改善箇所説明図

改善措置の内容

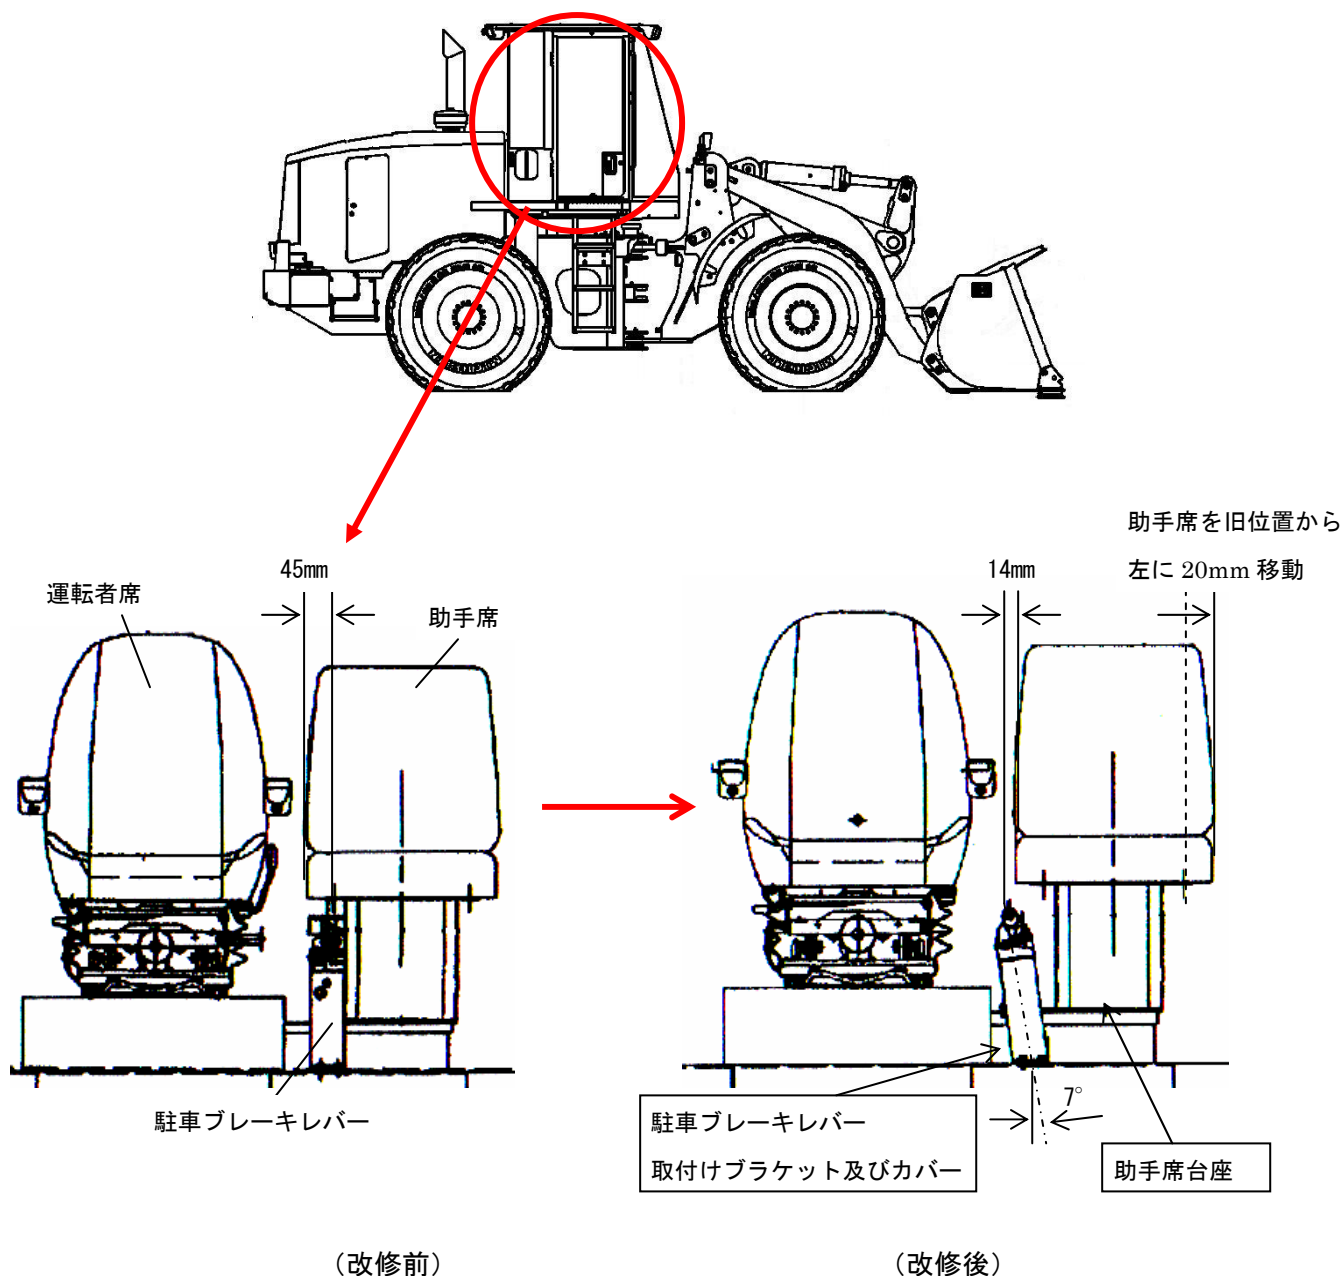
除雪専用車にオプションとして設定されている二人乗りキャブ車両において、助手席の取付け位置が不適切なため、当該座席が運転操作に必要な装置と重複しているものがある。そのため、助手席に乗車した場合、乗車人員が運転者の駐車ブレーキ操作を妨げるおそれがある。

助手席の台座を対策品と交換して位置を変更し、駐車ブレーキレバーの取付け角度を変更する。また、折畳み式助手席が取付けられている車両については、併せて横幅の短い固定式助手席に変更する。

識別：改善処置済み車両には、ハンドブレーキレバー取付け用ボルト頭部に白ペンキを塗布する。
